改善箇所説明図

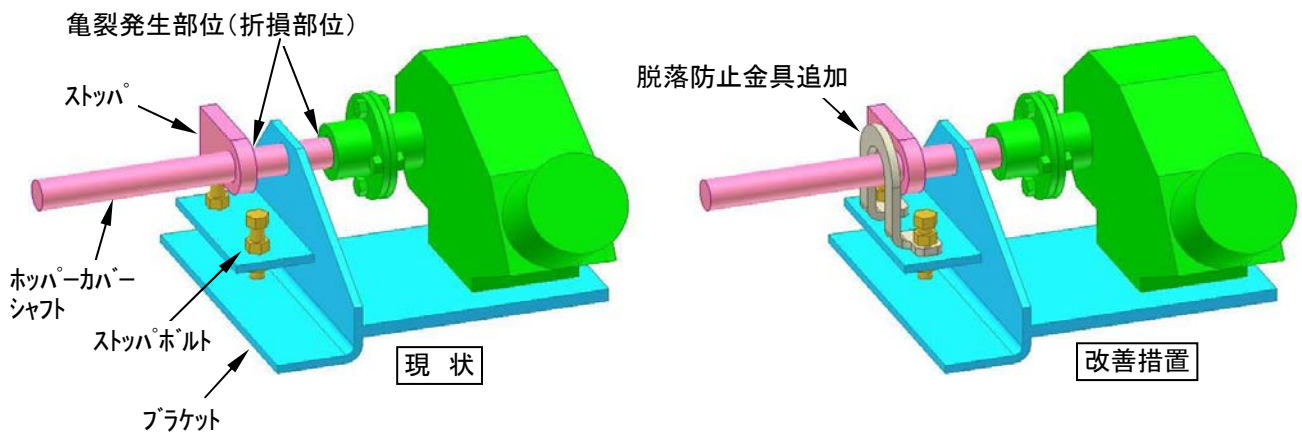
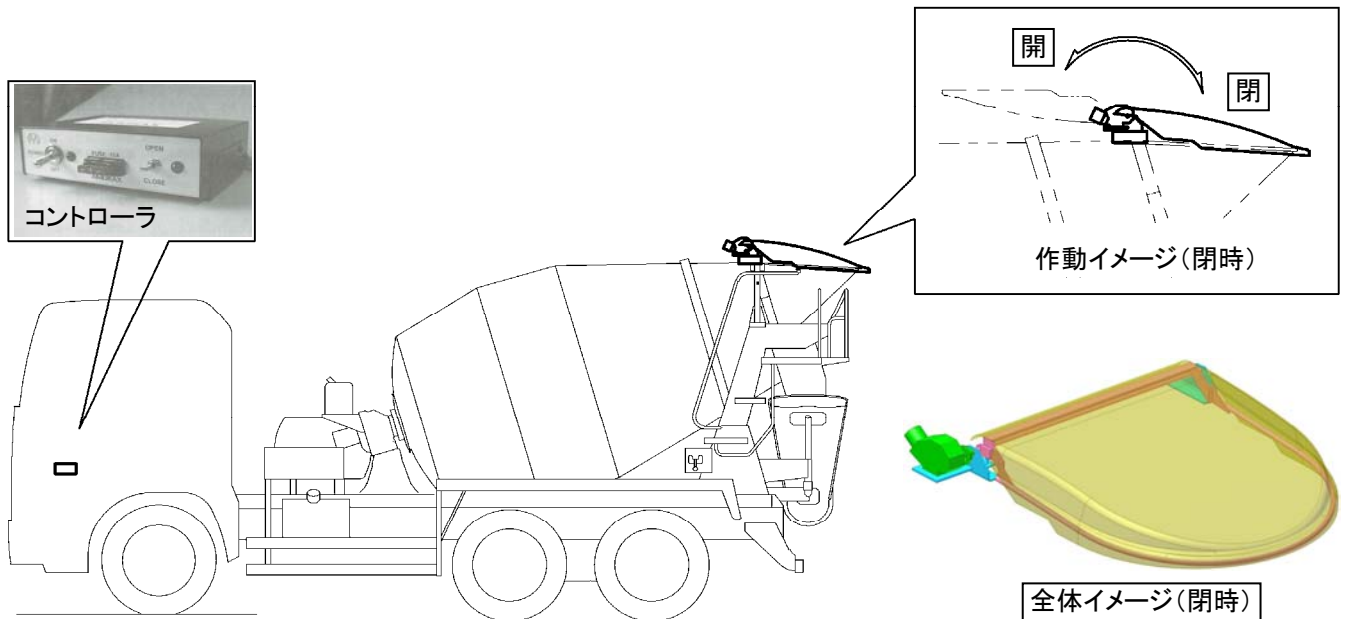
コンクリートミキサー車に備えられている電動式ホッパーカバーにおいて、当該カバーを開閉するコントローラの設定が不適切なため、ホッパーカバーシャフトに過大なトルクが発生する場合がある。そのため、そのままの状態で使用を続けると当該シャフトが折損し、最悪の場合、ホッパーカバーが脱落するおそれがある。

全車両、コントローラーを対策品に交換するとともに、ホッパーカバーに脱落防止金具を取り付ける。
